# 汨罗市中南加油站建设项目

## 环境影响报告表

(报批稿)

# 汨罗市中南加油站建设项目 环境影响报告表评审意见

附图五 雨水排水路线图

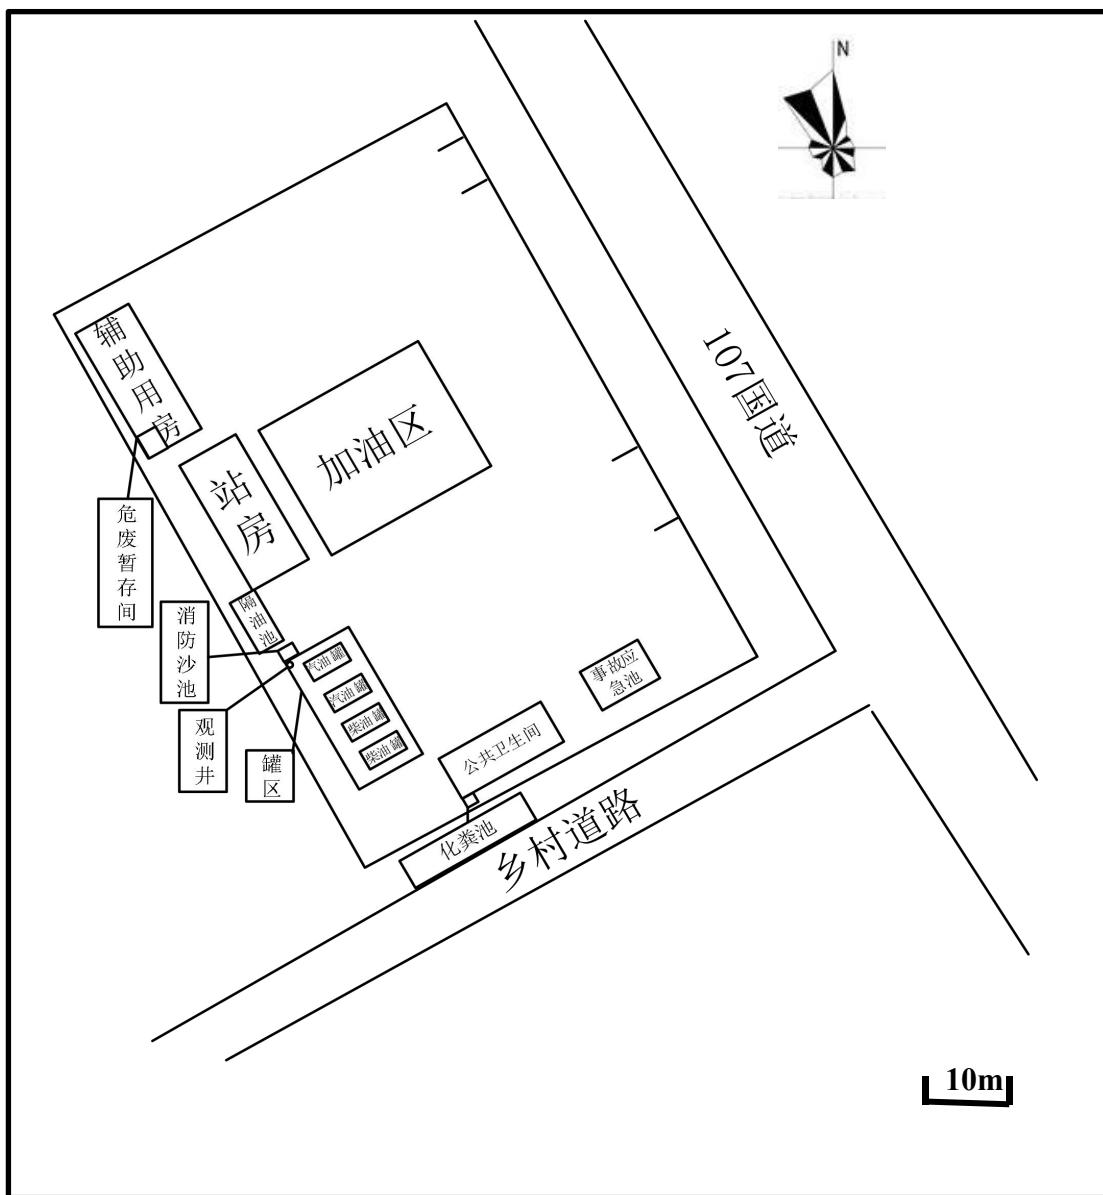
1. 核实项目建设性质，完善项目编制依据。
2. 加强项目地环境现状调查，核实项目所在区域雨污排水现状，进一步详实项目地面冲洗废水的回用可行性分析，补充排水图等相关附图。
3. 细化工程分析，强化环保措施。核实场界雨水排放通道的切换措施，防止事故油、水随雨水管道排出；核实油罐清理方式和产生的油泥处理处置方式。
4. 细化周边环境保护目标，根据规范要求列表给出项目储罐、加油口与周边环境保护目标的距离，据此分析项目建设的可行性。
5. 核实环境风险评价内容，细化风险源辨识（含渗漏、泄露、雷电和静电等对加油站影响），完善风险防范及应对措施和次生污染防治措施，提出规范建设应急设施的要求。
6. 核实污染物总量指标，完善项目营运期环境管理措施和整治措施，核实环保投资，完善建设项目竣工环保设施验收一览表。

序号	专家评审意见	修改说明
1	核实项目建设性质，完善项目编制依据	P1~3 核实了项目建设性质，完善项目编制依据
2	加强项目地环境现状调查，核实项目所在区域雨污排水现状，进一步详实项目地面冲洗废水的回用可行性分析，补充排水图等相关附图	P15~P16 加强了项目地环境现状调查，P39~P40 核实了项目所在区域雨污排水现状，进一步详实了项目地面冲洗废水的回用可行性分析，补充排水图等相关附图
3	细化工程分析，强化环保措施。核实场界雨水排放通道的切换措施，防止事故油、水随雨水管道排出；核实油罐清理方式和产生的油泥处理处置方式	P27~P29 细化了工程分析，P39~P50 强化环保措施。核实了场界雨水排放通道的切换措施，防止事故油、水随雨水管道排出；核实了油罐清理方式和产生的油泥处理处置方式
4	细化周边环境保护目标，根据规范要求列表给出项目储罐、加油口与周边环境保护目标的距离，据此分析项目建设的可行性	P23~P24 细化了周边环境保护目标，P8~P15 根据规范要求列表给出项目储罐、加油口与周边环境保护目标的距离，据此分析项目建设的可行性
5	核实环境风险评价内容，细化风险源辨识（含渗漏、泄露、雷电和静电等对加油站影响），完善风险防范及应对措施和次生污染防治措施，提出规范建设应急设施的要求	P50~P63 核实了环境风险评价内容，细化了风险源辨识（含渗漏、泄露、雷电和静电等对加油站影响），完善风险防范及应对措施和次生污染防治措施，提出规范建设应急设施的要求
6	核实污染物总量指标，完善项目营运期环境管理措施和整治措施，核实环保投资，完善建设项目竣工环保设施验收一览表	P64~66 核实了污染物总量指标，完善项目营运期环境管理措施和整治措施，核实了环保投资，完善建设项目竣工环保设施验收一览表
